Vysvětlení / doplnění / změna zadávací dokumentace č. 16

Veřejná zakázka: „Nemocnice Rychnov nad Kněžnou – rozšíření průmyslové zóny Solnice – Kvasiny“

Ev. č. VVZ: Z2022-016454

Mikropiloty

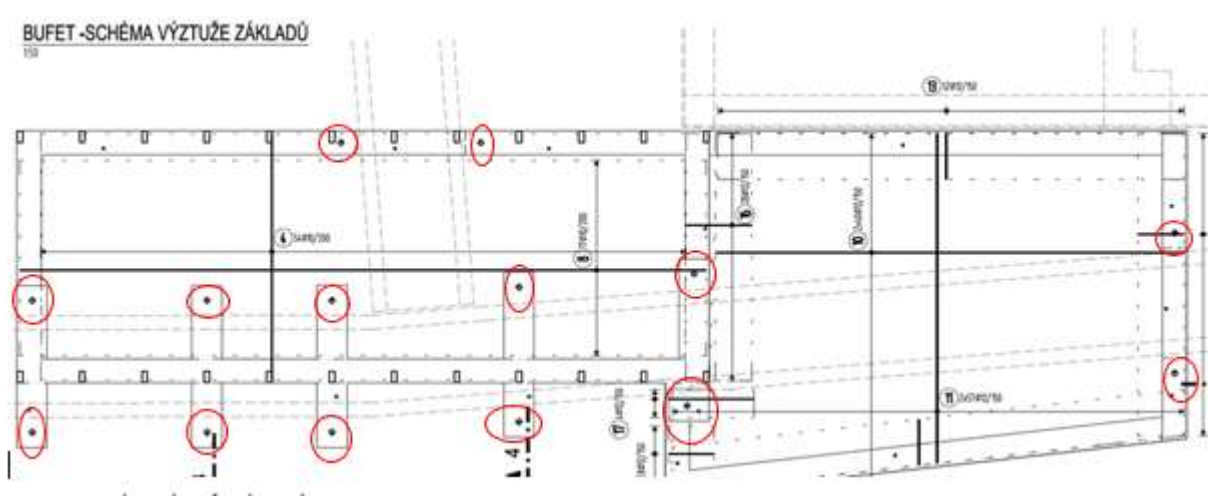
20	K	283111132	Zřízení mikropilot svislých do D 105 mm vč. dodávky	m	60,000
	VV		ZÁKLADOVÉ PASY POD BUFETEM		
	VV		MIKROPILOTA 89/10 (S235)		
	VV		12*5		60,000

Domníváme se, že se jedná o 14 ks mikropilot viz výřez Žádáme o prověření a případné opravení.

Ano, jedná se o 14 ks mikropilot, tak jak jsou popsány ve výkresu č. 121 část D.1.2, stavebně konstrukční řešení, části přílohy č. 3a zadávacích podmínek – projektové dokumentace.

Zadavatel součástí tohoto dokumentu uveřejňuje upravenou část přílohy č. 3c – výkaz výměr.
